**BT.0058**

**Assunto: Inclusão da Rede Elétrica / Alteração Motor Ventilador**

**Modelos: Condicionador de Ar 7.500 BTU's/h**

**Marca: Consul**

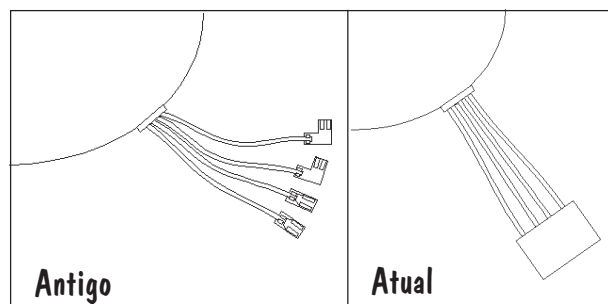
Devido a adequação de projeto, estamos incluindo a Rede Elétrica nos Condicionadores de Ar 7.500 BTU's/h em substituição aos cabos elétricos que realizam as conexões individualmente.

Já o Motor do Ventilador, foi alterado para receber um conector quádruplo em substituição aos quatro fios existentes anteriormente.

**OBS.:** Para a substituição em campo, manteremos somente o novo Motor do Ventilador com o conector quádruplo.

Quando houver necessidade da troca do Motor do Ventilador para produtos anteriores (sem Rede Elétrica), deve-se retirar o conector quádruplo e adaptar terminais fêmeas para realizar as conexões.
